原子力科学研究所 原子炉施設保安規定 廃棄物埋設施設保安規定 変更認可申請について

日本原子力研究開発機構 原子力科学研究所

令和4年4月28日

1. 原子炉施設保安規定【全施設共通】
 - ・廃棄物埋設施設保安規定
(施設管理の記載の適正化ほか)
2. 原子炉施設保安規定【第2編 放射線管理】
(周辺監視区域図の変更)
3. 原子炉施設保安規定【第6編 JRR-4の管理】
(廃止措置計画に基づく未使用燃料搬出に伴う変更)
4. 原子炉施設保安規定【第7編 NSRRの管理】
(キャプセル等の管理に係る変更)
5. 原子炉施設保安規定【第11編 STACYの管理】
(棒状燃料貯蔵設備Ⅱの供用開始)

東海第二発電所の工事進捗に合わせた周辺監視区域図の変更

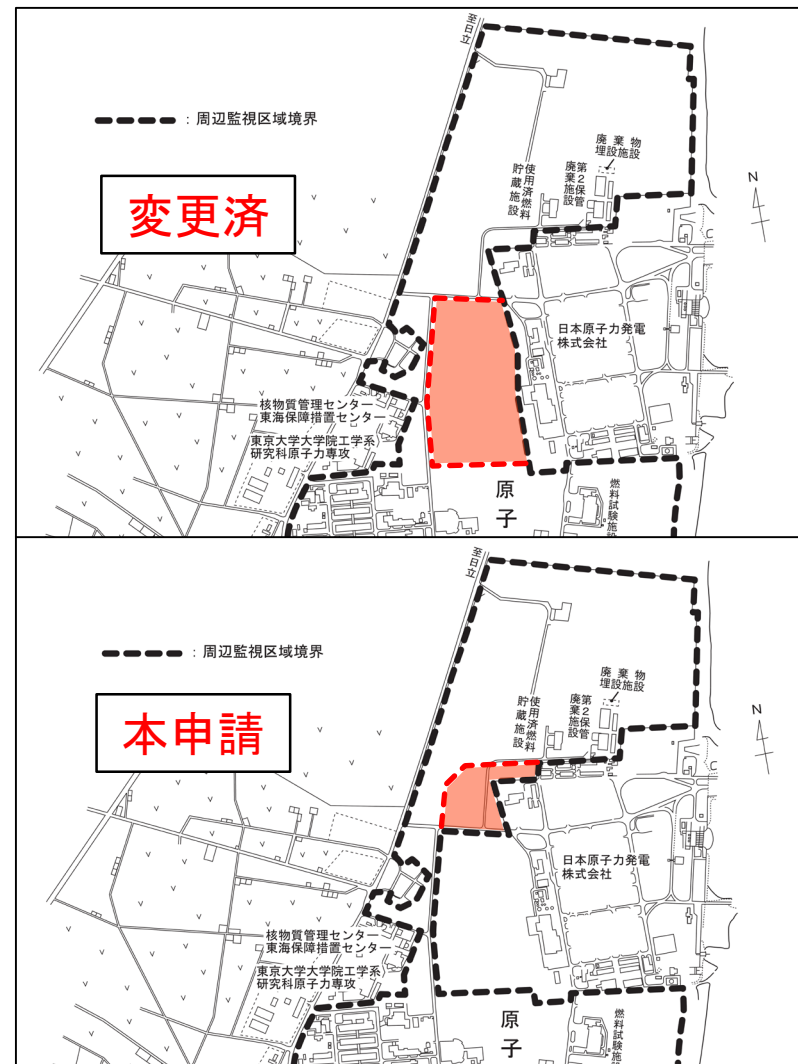
- 原子力科学研究所の隣接事業所である日本原子力発電(株)(以下「原電」という。)の東海第二発電所は、平成30年9月26日付けをもって同発電所の新規制基準適合性確認に係る原子炉設置変更許可を受けた。原電は同許可において高台への緊急時対策所等の設置、防潮堤の設置等を行う方針としている。
- 原子力機構は「日本原子力発電(株)による原科研敷地の利用に係る覚書」に基づき、用地として原子力科学研究所の敷地の一部を貸与し、原電の工事進捗に合わせて敷地境界及び周辺監視区域境界を見直すこととした。

- 周辺監視区域は、東海第二発電所の工事進捗に合わせて段階的に変更する必要がある。変更の都度、原子炉施設保安規定にて設定する周辺監視区域について認可を受ける。
- 第1回は、防潮堤設置工事に伴い、作業エリア確保のため一時的に周辺監視区域境界を変更した。

- 第2回は、高台への緊急時対策所等の設置工事進捗に伴い、周辺監視区域境界を変更した。
- 第3回は、防潮堤設置工事進捗に伴い、周辺監視区域境界を変更する。

1.1 森林火災に係る樹木の管理

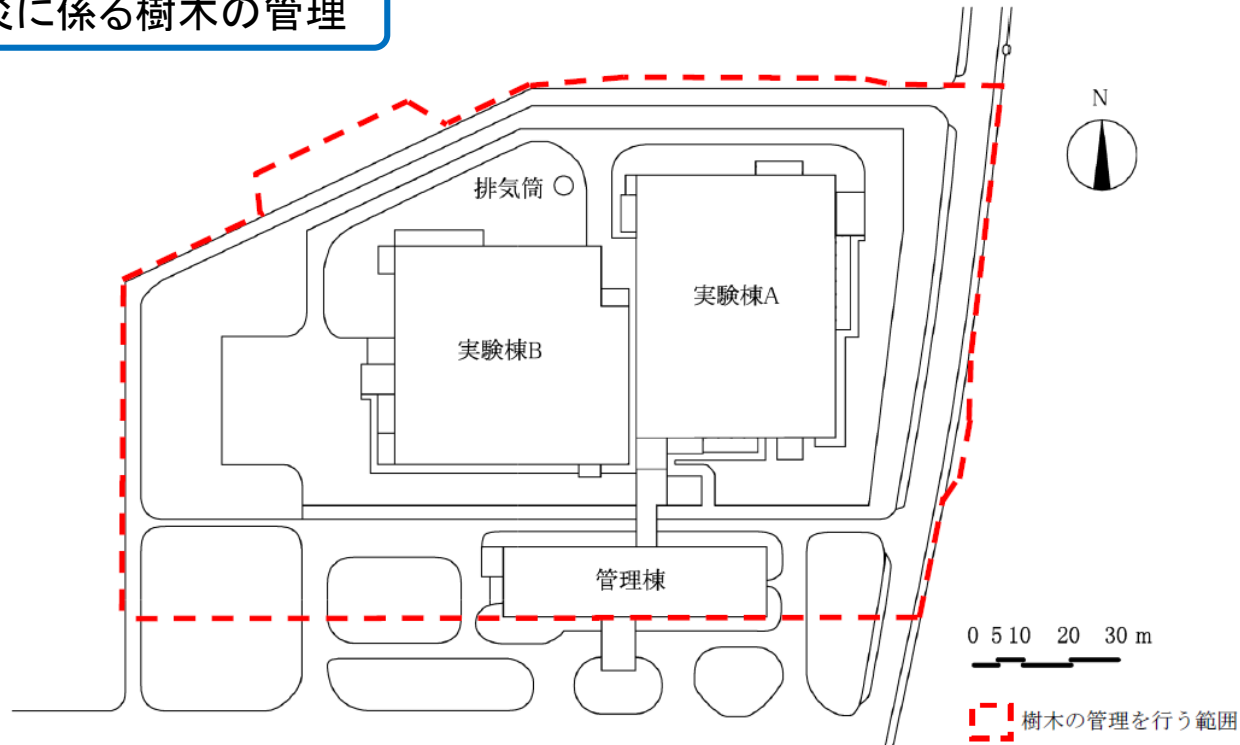
- 既往の設計で、STACY周辺に存在している森林の火災によって安全施設の安全機能を損なわない。

- STACYに隣接する森林について、森林が拡大しないよう樹木を管理する。
- 1回/年以上の頻度で管理対象範囲について巡視する。

- ・ 管理範囲内に施設へ熱影響を与えうる樹木を確認した場合は伐採する。
- ・ 管理範囲は、設工認の評価で使用した離隔距離(22m)に基づき設定する。
- ・ 確認頻度は、STACY周辺の主な植生であるクロマツ植林の成長の速さを考慮し、下部規定において1年に1回以上と定める。
- ・ 樹木の植生の変化や想定以上の成長の早さになった場合は、管理範囲の拡大(縮小する場合は設工認の手続きも行う。)及び確認頻度の増加の見直しを行う。

1.2 竜巻に係る飛来防止対策

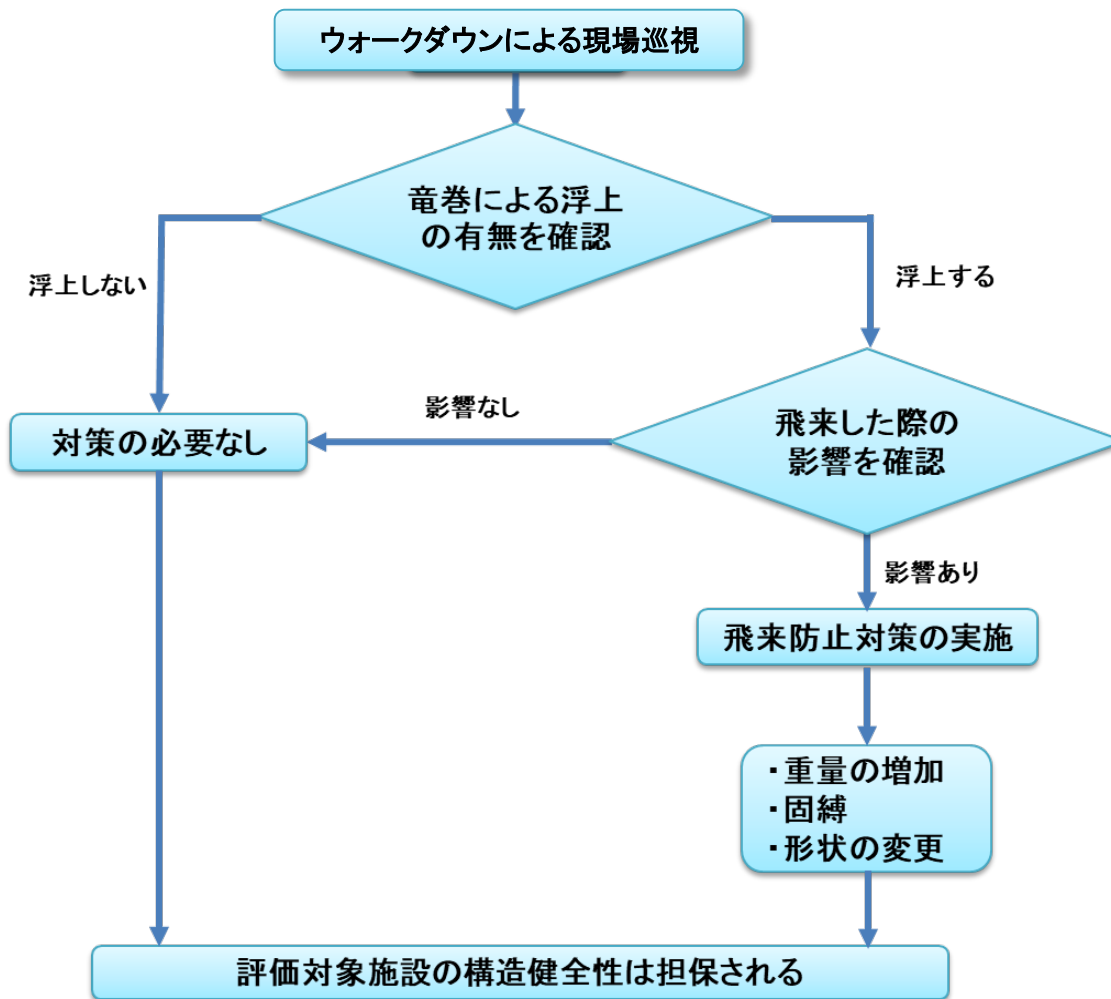
●既往の設計で、STACY施設周辺に存在している想定飛来物によって安全施設の安全機能を損なわない。

- STACY施設の飛来防止対策対象範囲内に飛来物が発生しないよう管理する。
- 飛来防止対策対象範囲内について、定期事業者検査を受検する時期ごとに巡視する。
